ONF  
Direction territoriale  
Rhône-Alpes

Agence RTM des  
Alpes du Nord

**Objet :** Commune de TIGNES. Connaissances des risques naturels prévisibles sur trois secteurs hors périmètre réglementé du PPR en vigueur.

*Extrait de la carte Robert Marie*

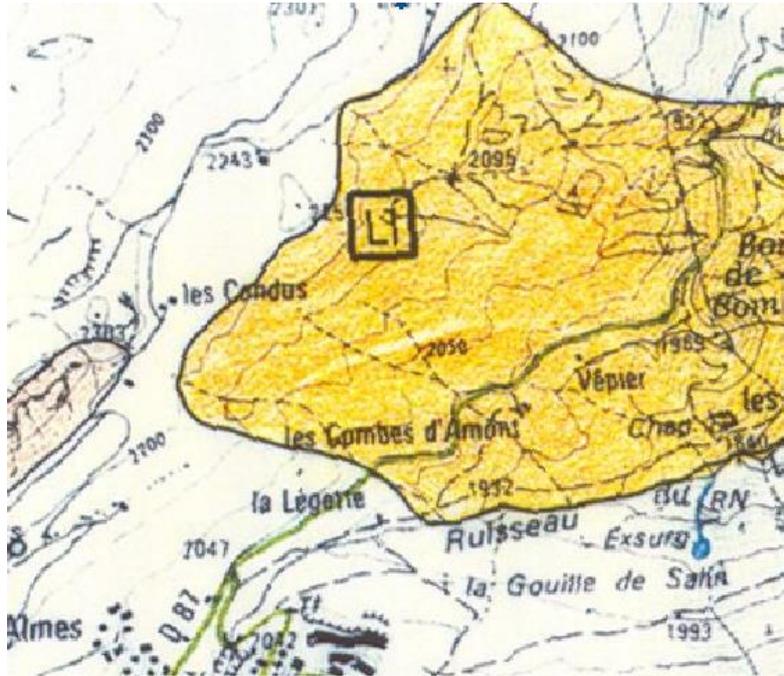
Toutefois, la carte de localisation des mouvements de terrain et des crues torrentielles réalisée dite « carte Robert Marie » (RTM, 1982) signale que le site est situé dans une vaste zone de « glissements de terrain potentiels ». Il s'agit toutefois d'une cartographie réalisée à grande échelle (couvrant la moitié du département).

Nous ne possédons pas d'étude ou de cartographie plus précise sur ces risques géotechniques au droit du projet. Les bâtiments et le projet d'escalier sont situés sur une croupe à l'écart des risques torrentiels et de chutes de pierres, et entre deux couloirs d'avalanche sans être dans leur emprise d'après la CLPA et d'après une étude nivologique réalisée spécifiquement (ALEA, Aout 2018).

=> S'agissant d'un simple projet de construction d'escalier couvert entre deux bâtiments existants, nous recommandons, dans le cadre de la déclaration de travaux ou de la demande de permis de construire, de demander au pétitionnaire de présenter un simple avis géotechnique sur l'éventuelle adaptation du projet au regard du contexte géotechnique local.

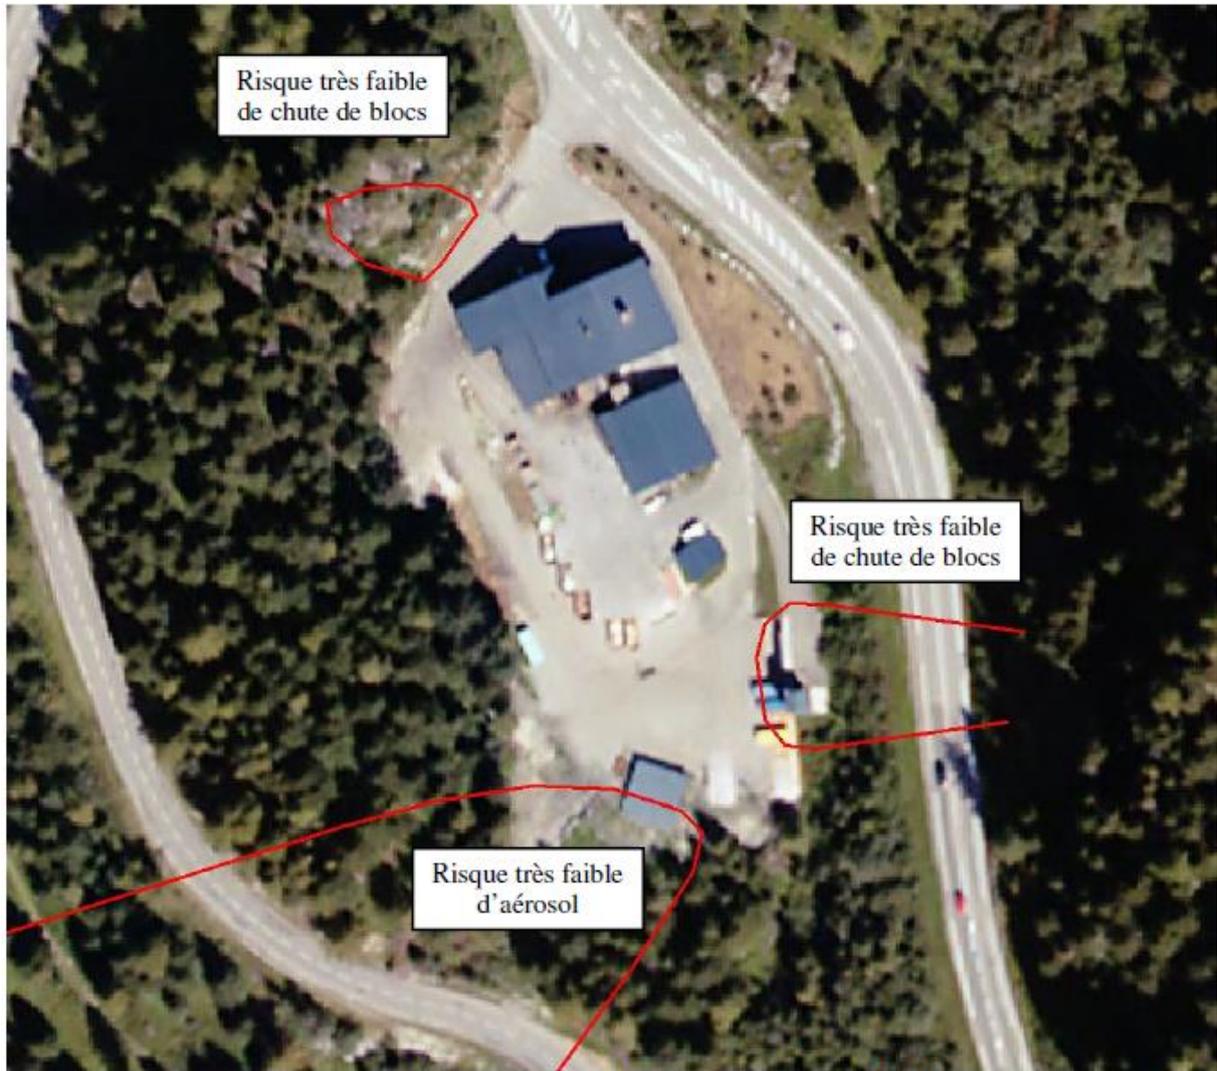
**Ce secteur est inclus dans le périmètre d'étude et le périmètre réglementé du PPR approuvé en 2006.** Les risques naturels sont donc déjà étudiés et réglementés. Le PPR indique un risque de chute de pierre en amont du secteur mais à priori pas sur le bâtiment concerné.

=> **Il convient d'appliquer le règlement du PPR** opposable qui est plus contraignant que les préconisations de l'étude nivologique que vous nous avez transmise (ALEA, juillet 2018).
